RESOLUCIÓN No. 2322
14 de agosto de 2026

**POR LA CUAL SE OTORGA UN PERMISO DE OCUPACIÓN DE CAUCE Y SE DICTAN
 OTRAS DISPOSICIONES
 (POC-00096-25)**

Geometría cargada en HEC-RAS del cauce en el punto del Cruce P5, condiciones existentes

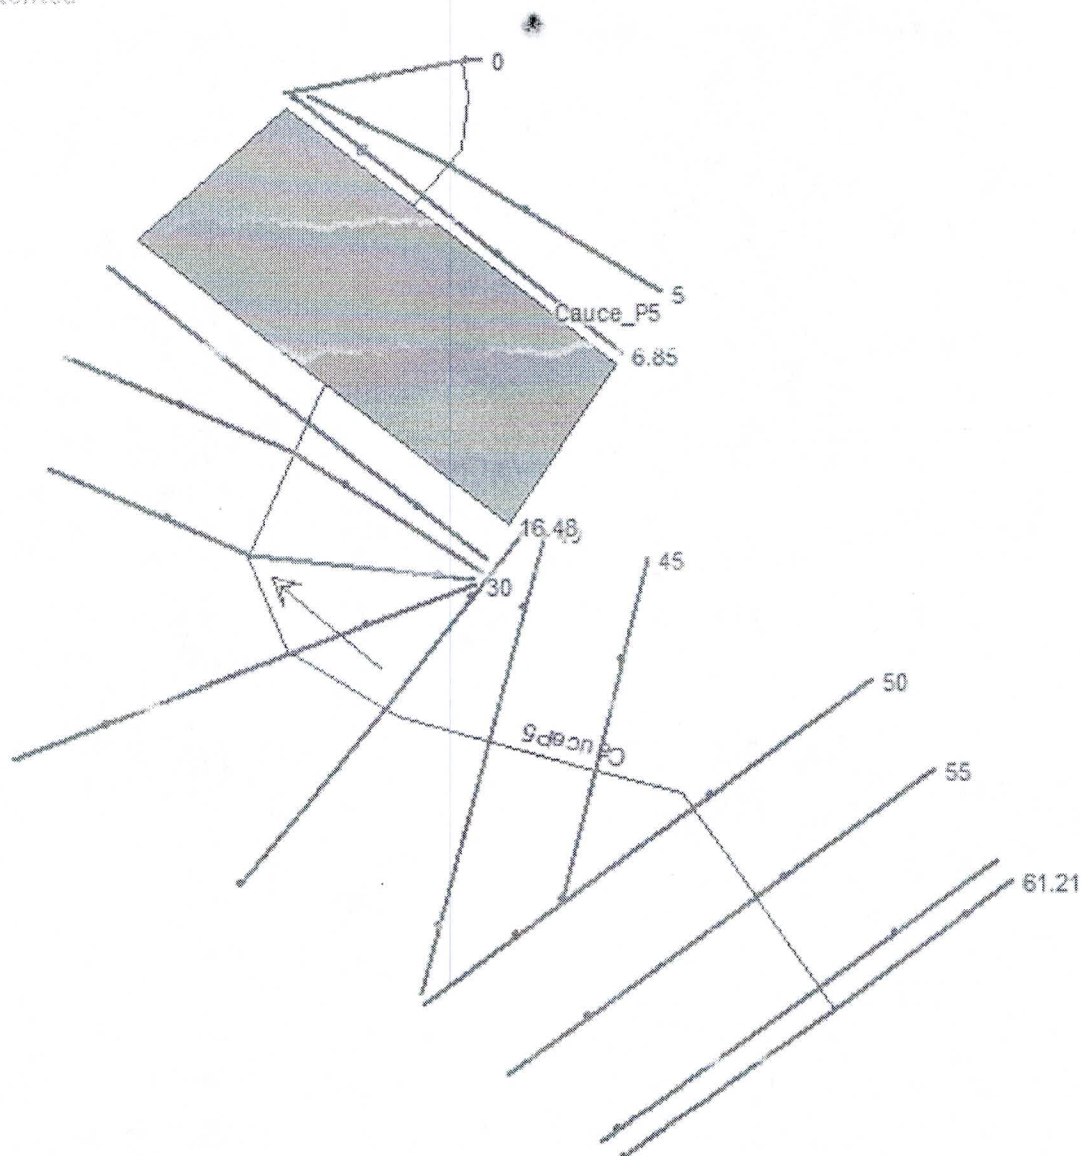
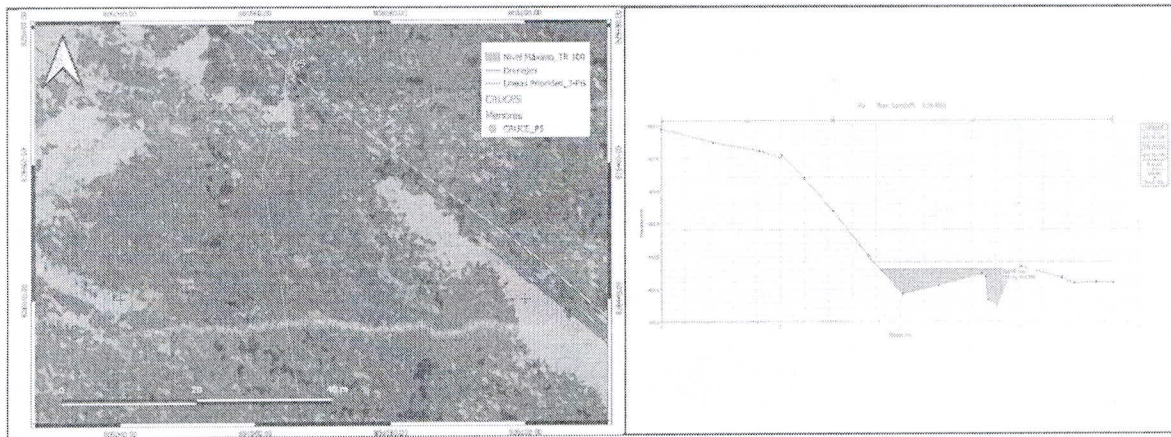
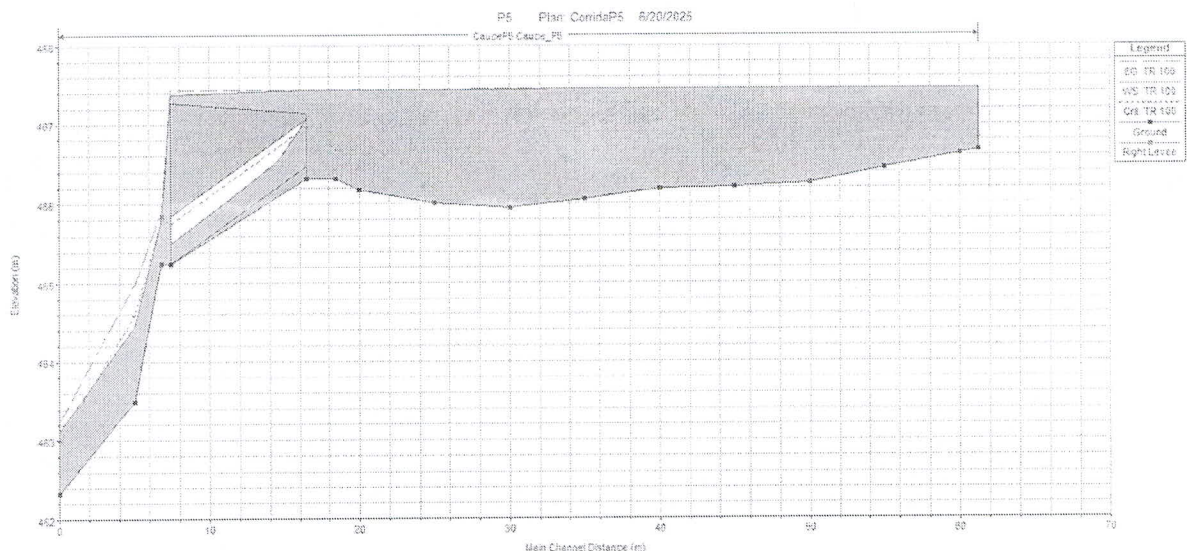
En la siguiente Figura se observa la geometría modelada en HEC-RAS del cauce existente en el punto del Cruce P5, en sus condiciones actuales. Cabe resaltar que aguas arriba del sitio del cruce se cuenta con una alcantarilla sencilla existente de 24" de diámetro, en concreto, la cual fue incluida en el modelo.

En la Figura se presentan los resultados en el cruce para un periodo de retorno de 100 años. De la modelación hidráulica se observa que el nivel máximo a nivel del cruce (sección 6,85) alcanza la cota máxima de 465,80 m.s.n.m., la velocidad promedio en la sección es de 1,49 m/s y la profundidad máxima es de 0,55 m.

Sección hidráulica (6.85) para TR_{100}
Cota máxima 465.80 m.s.n.m.

En la siguiente Figura se observa el perfil longitudinal del flujo a lo largo del tramo del cauce estudiado, en este se evidencia que aguas arriba de la alcantarilla existente se genera un remanso, dado que esta no cuenta con la capacidad suficiente para drenar el volumen de agua generado por la cuenca aferente para ningún periodo de retorno. La estructura funciona como una batea, permitiendo el flujo por encima de la vía existente.

Dado que el cruce se realizará con una estructura metálica tipo marcos H y los apoyos se ubicarán fuera de la mancha de inundación obtenida, no es necesario desarrollar un modelo hidráulico con la implantación de esta obra, ya que, no se afectarán las condiciones existentes del flujo del drenaje natural.

Figura. Socavación general cruce P5

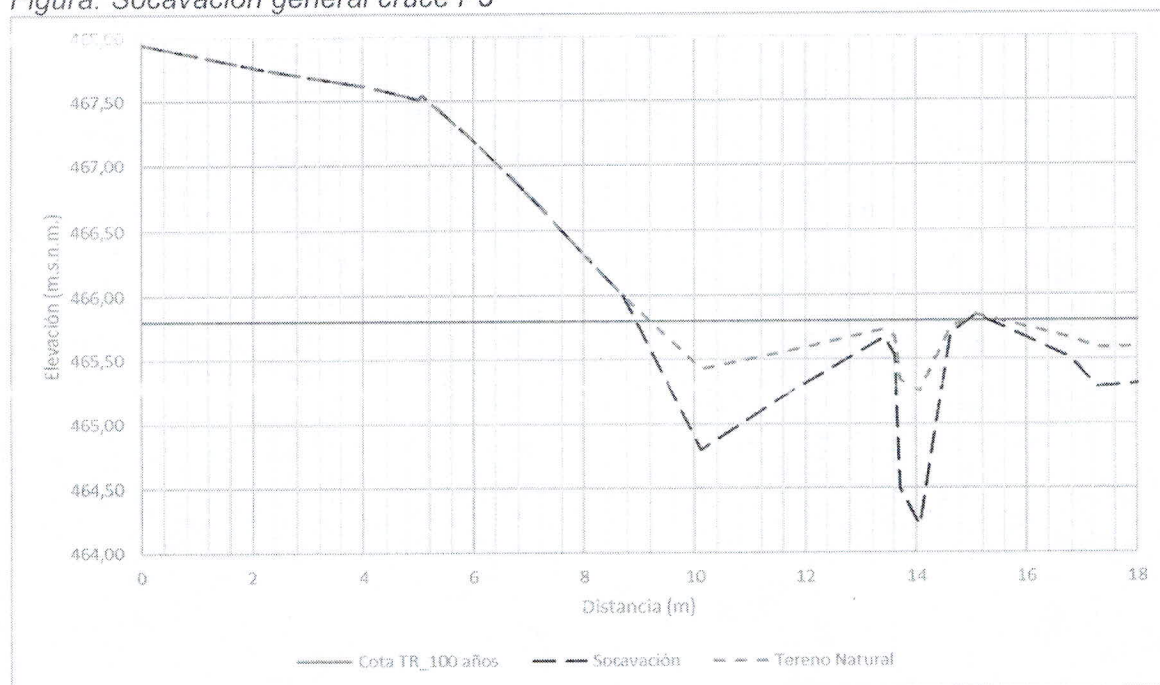
En la Figura se ilustra el perfil de socavación en la sección del cruce. Se observa que la profundidad máxima de socavación alcanza la cota 464,22 m.s.n.m., para una profundidad de 1,03 m medida desde el punto más profundo del canal y de 1,58 m desde la lámina de agua para TR=100 años. Para este caso, el cruce se realiza con soportes tipo marcos H y estos se encuentran ubicados fuera del área de influencia del nivel de aguas máximo para TR=100 años como se verá en el numeral 8. Por lo tanto, no se realiza socavación local para esta estructura.

Planta de localización ocupación cruce P5

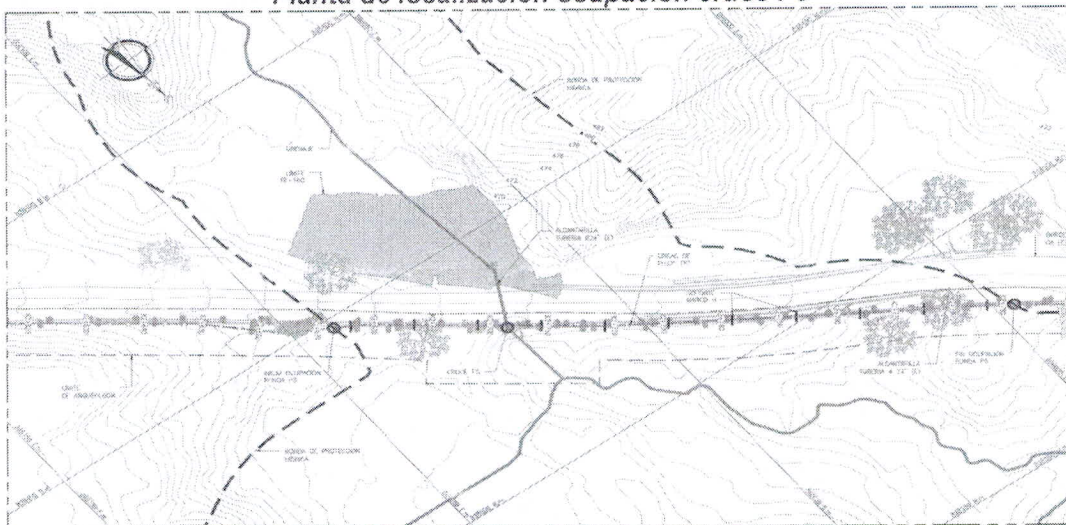
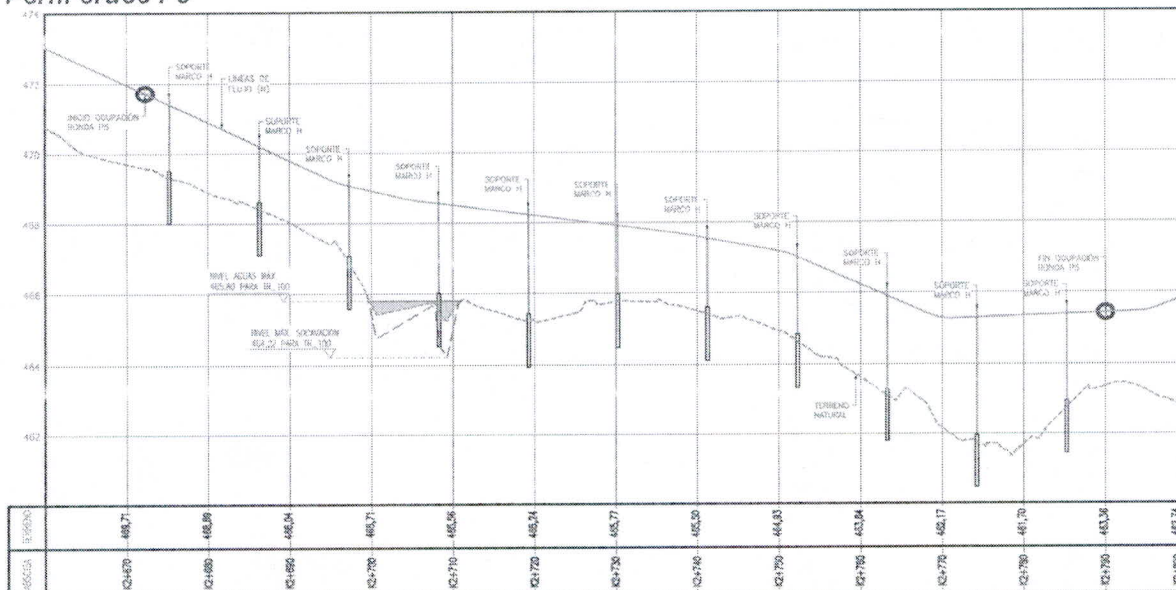
Las líneas de flujo cruzarán el cauce en el punto P5 de manera elevada y se apoyarán mediante soportes marco H. La superestructura de los soportes está compuesta por perfiles de acero al carbón A53 grado B SCH 40, los cuales soportan las cargas provenientes de las líneas de flujo en los sectores de escorrentía o depresiones naturales del terreno. La longitud entre soportes varía entre 6 y 8 m. La cimentación de los soportes de tubería consiste en un dado en concreto reforzado con una profundidad variable y una resistencia mínima a la compresión de 21,0 MPa, la cual garantiza la estabilidad general de la estructura. A continuación, se presenta un esquema en planta y perfil del cruce P5.

Dichas obras de ocupación deben construirse acorde y de conformidad a las especificaciones técnicas, estudios y anexos técnicos suministrados por el solicitante a través del expediente

Se considera que los componentes hidrológico e hidráulico de la intervención cumplen con los requerimientos técnicos establecidos en la Guía Técnica de Criterios para el Acotamiento de las Rondas Hídricas en Colombia (MADS, 2018), garantizando que las modificaciones en la morfología del sistema lótico asociadas a la instalación de línea de flujo aéreo, en la fuente hídrica Drenaje sencillo Sin Toponimia se ajusten a las condiciones de diseño establecidas para un periodo de retorno de 100 años.
